Kleinmachnow, Erschließung der BBIS

Blatt 3
M 1:500
20.06.2011

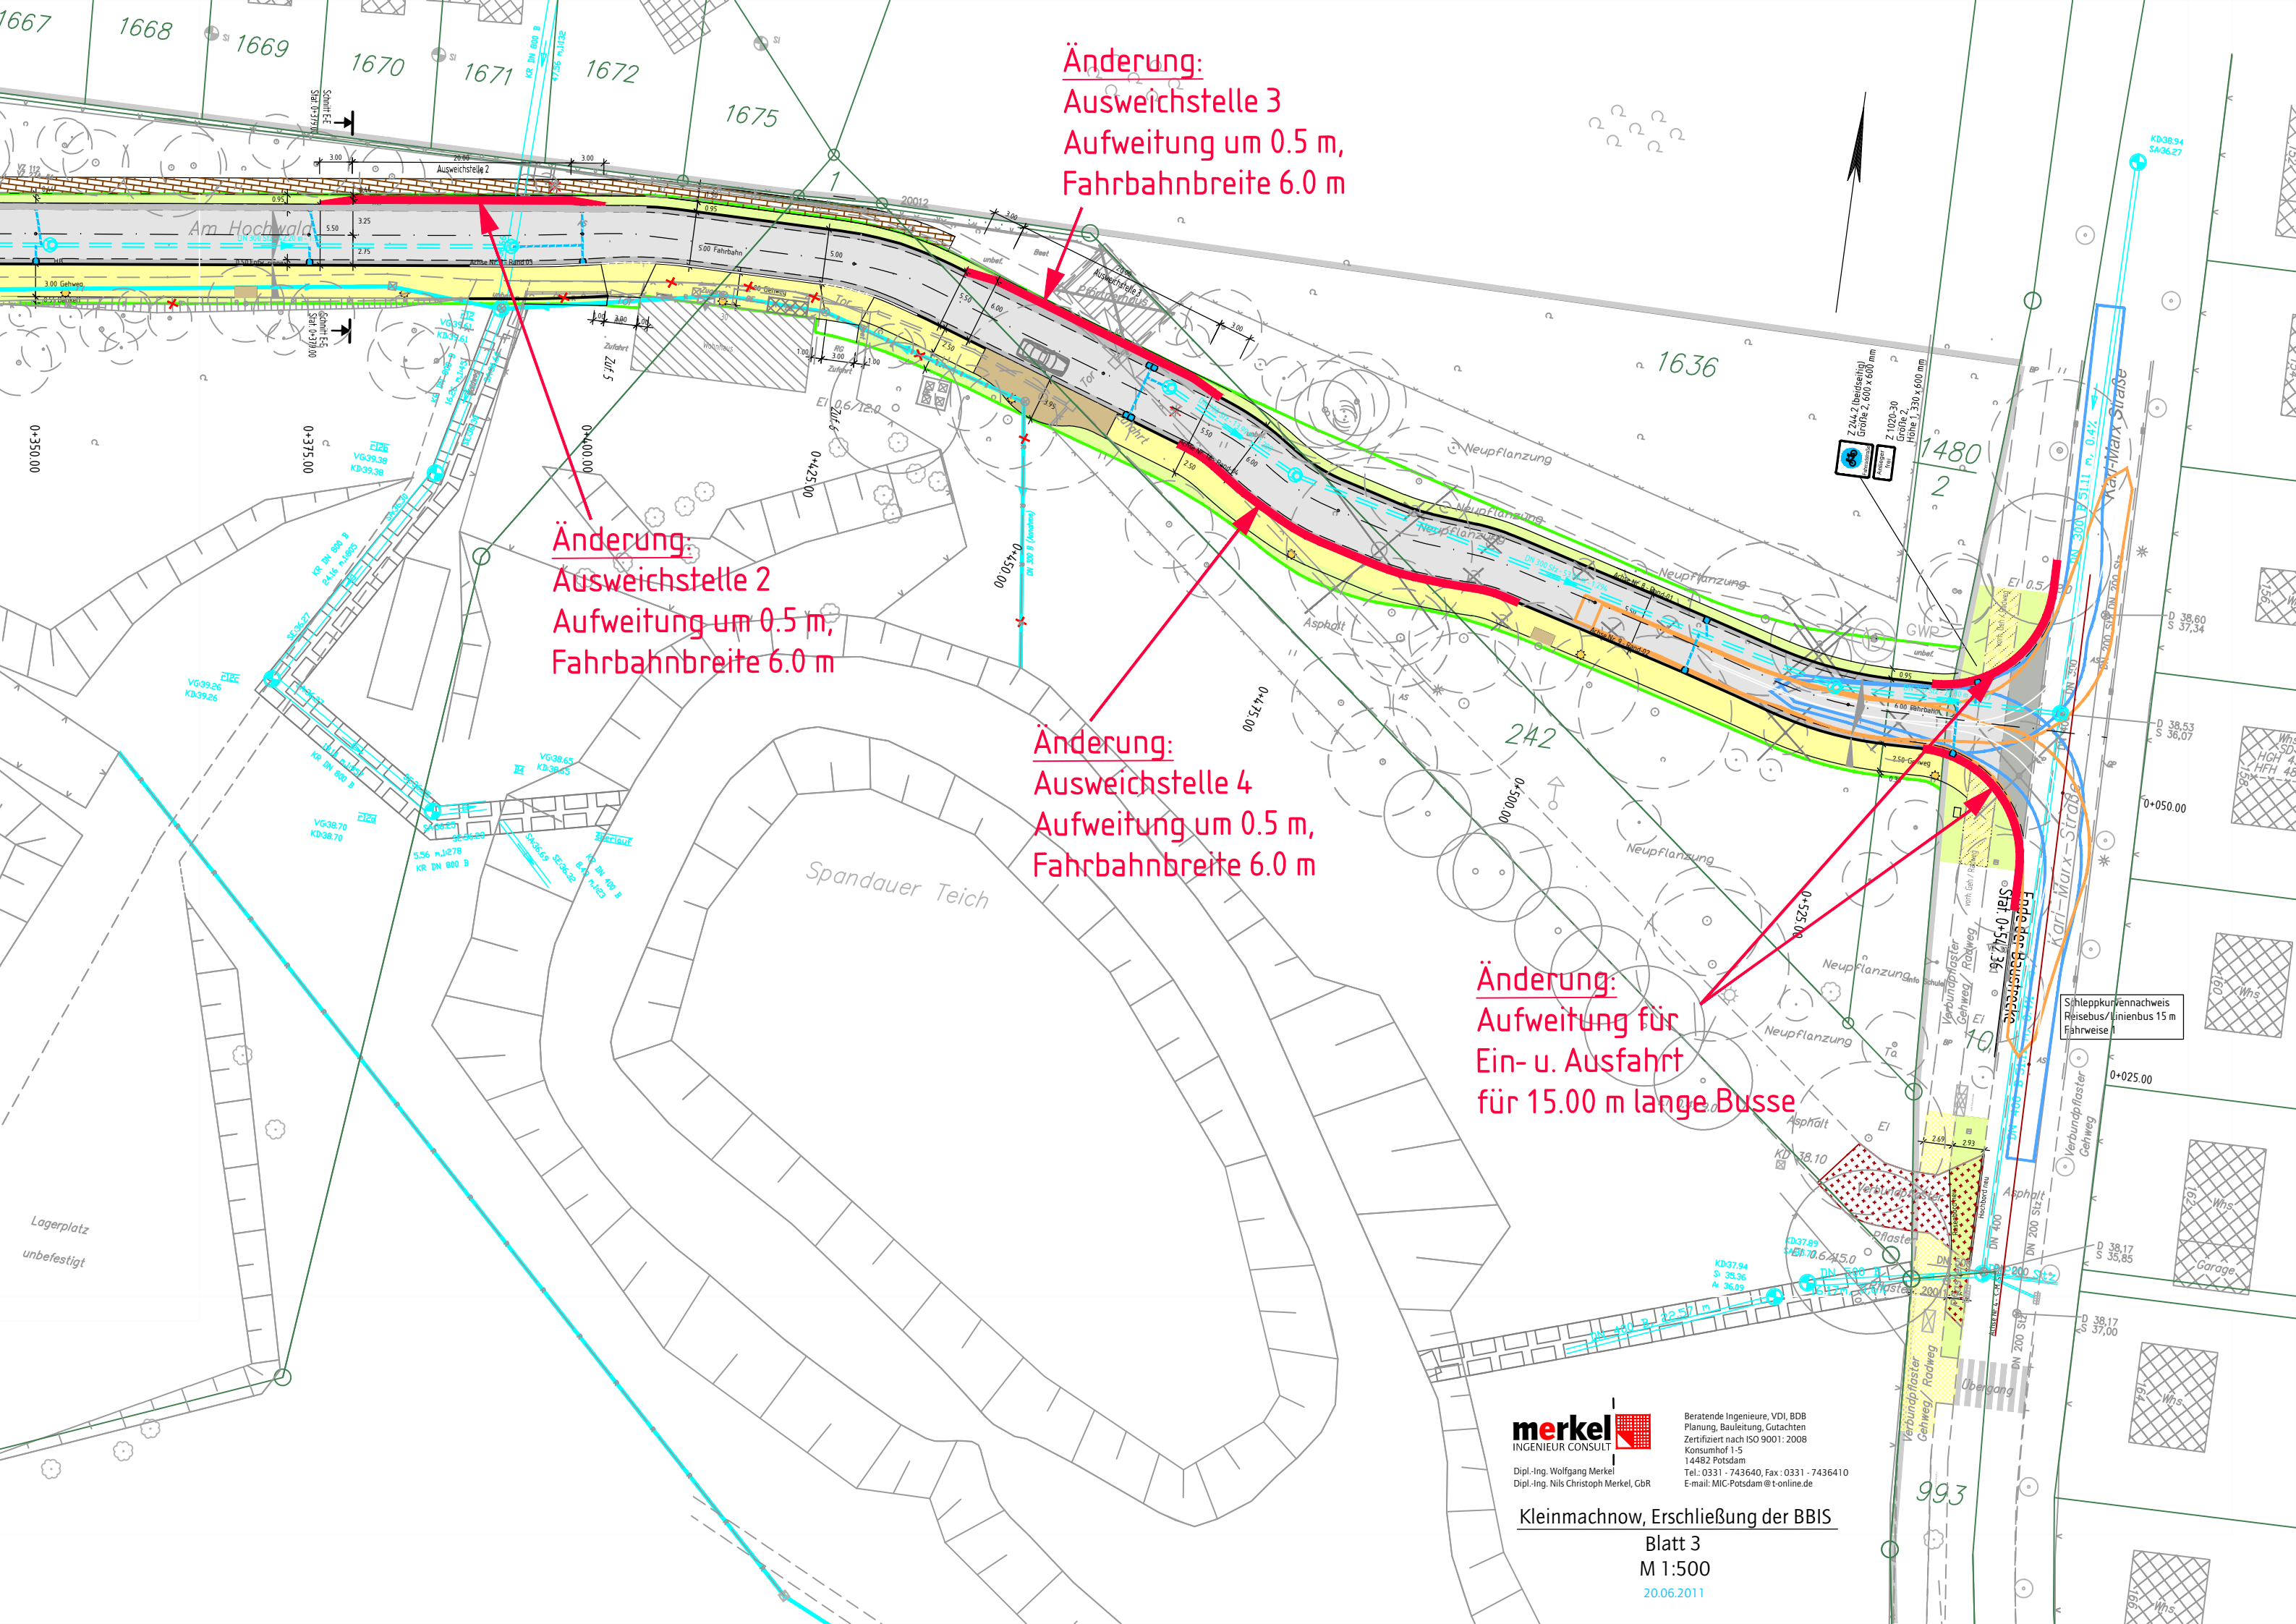
Änderung:
Ausweichstelle 3
Aufweitung um 0.5 m,
Fahrbahnbreite 6.0 m

Änderung:
Ausweichstelle 2
Aufweitung um 0.5 m,
Fahrbahnbreite 6.0 m

Änderung:
Ausweichstelle 4
Aufweitung um 0.5 m,
Fahrbahnbreite 6.0 m

Änderung:
Aufweitung für
Ein- u. Ausfahrt
für 15.00 m lange Busse
